(仮称)江坂計画 環境影響評価 事後調査年次状況報告書（令和 7 年度版）の概要

（仮称）江坂計画に係る対象事業内容の一部変更に伴う環境影響について

変更内容：自走式駐車場を機械式駐車場に変更

・変更図面は別紙 1 のとおり

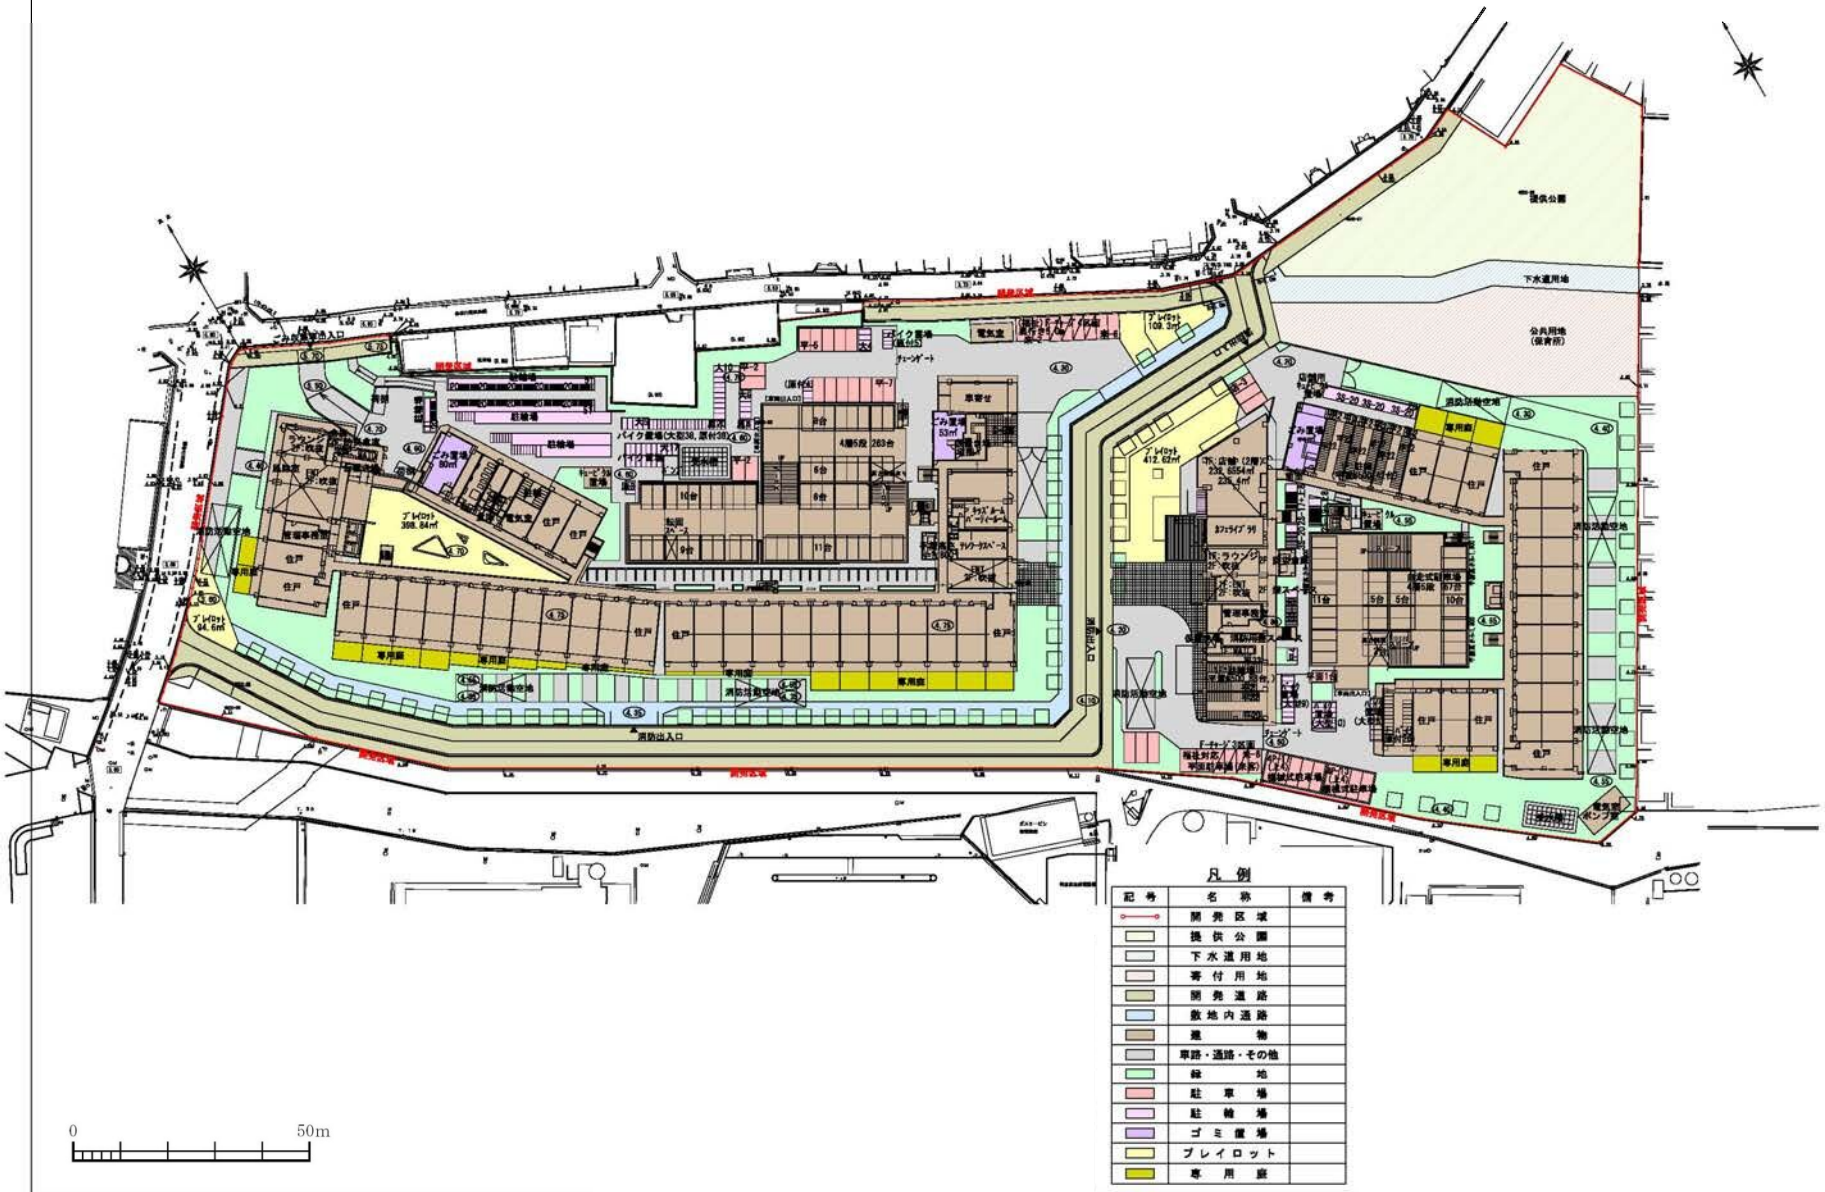
駐車場台数については、吹田市開発事業の手続等に関する条例、共同住宅の自動車用駐車施設の緩和基準のうち「戸数の 75%以上」を適用している（変更前：西敷地 77.4%、東敷地 82.7%、変更後：西敷地 75.2%、東敷地 76.8%）。なお、周辺の事業者関連物件での駐車場利用率を参考に駐車場台数について再度検討、削減し、駐車場のボリュームを低減している。

また、緩和措置の適用のために別途設置しなければならないプレイロット面積については、必要な基準（西敷地：531.875 m²、東敷地：366.563 m²）に対して、変更後に西敷地 563.44 m²、東敷地 381.76 m²を確保しており必要面積を満たしている。なお、変更後の共同住宅敷地全体のプレイロット面積は、開発条例に基づく面積と合わせ 1,038.1 m²（西敷地 609.74 m²、東敷地 428.36 m²）となり、変更前の 1,177.18 m²と比べ減少している。一方、緑地面積については、プレイロットでの植栽木（高木、中木）加算や東敷地の消防空地での緑地確保などにより、500 m²程度増加している。

変更前	変更後
駐車台数	西地区：自走駐 263 台 平置き 16 台、来客 8 台 <u>合計 287 台</u> 東地区：自走駐 164 台 平置き 4 台、来客 6 台、 機械式 36 台 <u>合計 210 台</u>	西地区：機械式 264 台 平置き 7 台、来客 8 台 <u>合計 279 台</u> 東地区：機械式 183 台 平置き 3 台、来客 6 台、店舗 3 台 <u>合計 195 台</u>
駐車場 高さ	15.76m（R 階手摺・壁面含む）	9.41m（車両収納時・車両高さ含む）

事業地北側道路からの景観【西敷地：自走駐→機械駐】

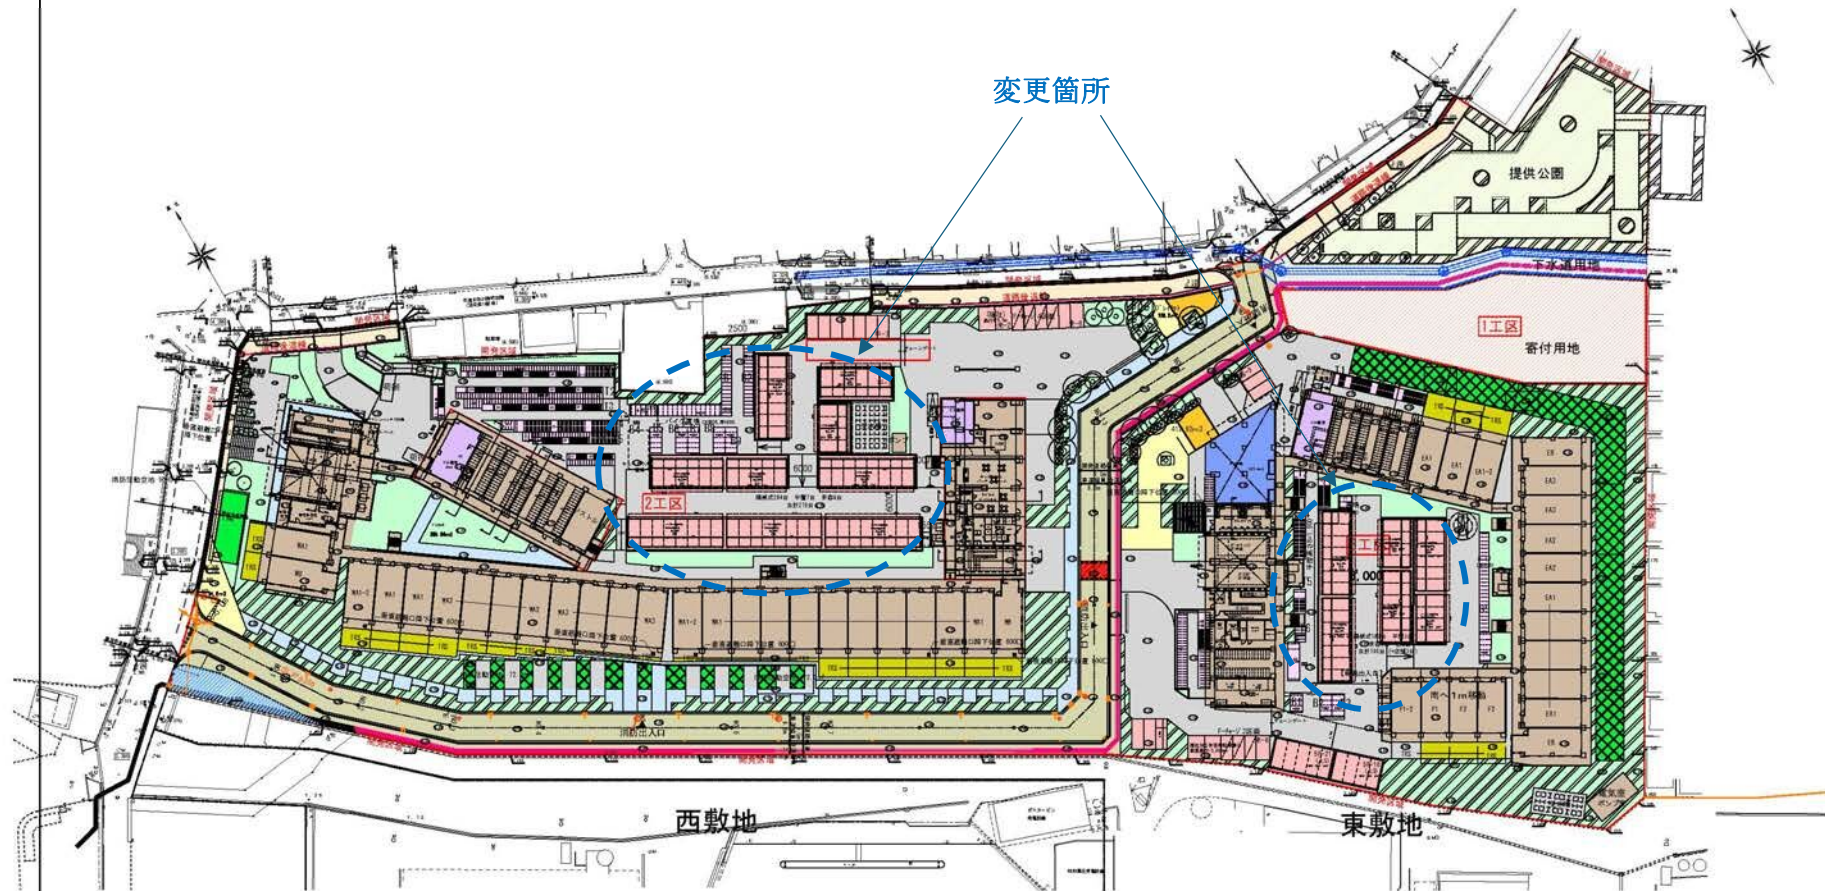
環境要素	影響
景観	機械式駐車場の一部は現計画より北側に配置されるものの、駐車場の高さが変更前と比較して約6m低くなることから、北側周辺地に対する圧迫感は軽減されるものと考えられる。(別紙2参照) また、近隣民有地と本計画地との敷地境界沿いには目隠しフェンスの設置を予定しており、機械式駐車場の骨組み等の構造物が近隣民有地側から見えにくくなるよう配慮した計画とすることから、変更による景観への著しい影響はないと考えられる。なお、今後、詳細設計にあたっては審査会等の意見も伺い、さらに景観に配慮した設計となるよう努める。
日照阻害	主要な環境影響要因は計画建物(住居部)であり、駐車場施設からの影響はほとんどないこと、駐車場設備には、侵入検知センサ、落下防止装置、入庫時の車長検知センサや電子ロックキー等の安全機能が備えられている(国土交通省による駐車場法施行規則による安全基準適合)ことから、変更による著しい影響はないと考えられる。
テレビ受信障害	
自然災害危険度・地域防災力
